23011-Havekvarterets Grundejerforening-Overdragelse

23011_Havekvarterets Grundejerforening-Gennemgang af privat udstykning_19-06-2023

Fotos 1: 09-08-23, 11:14:06

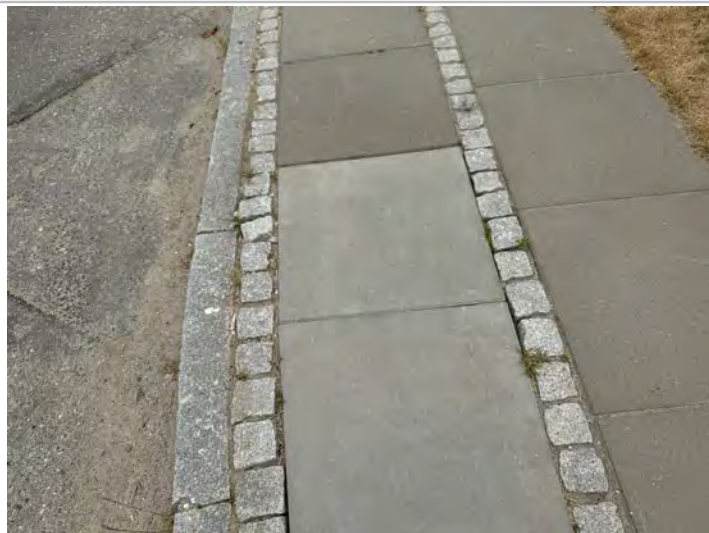
#14	Type: Tilsyn	Projektmappe: 23011-Havekvarterets Grundejerforening-Overdragelse
Tidsfrist fra: 09-08-23 - Til: 09-08-23		Kategori/Liste: Generelt
Beskrivelse		Modtager
Fliser ligger med opkant, der mangler generelt efterfugning og færdigstødning af chaussésten.		Ansvarlig
Seneste kommentar
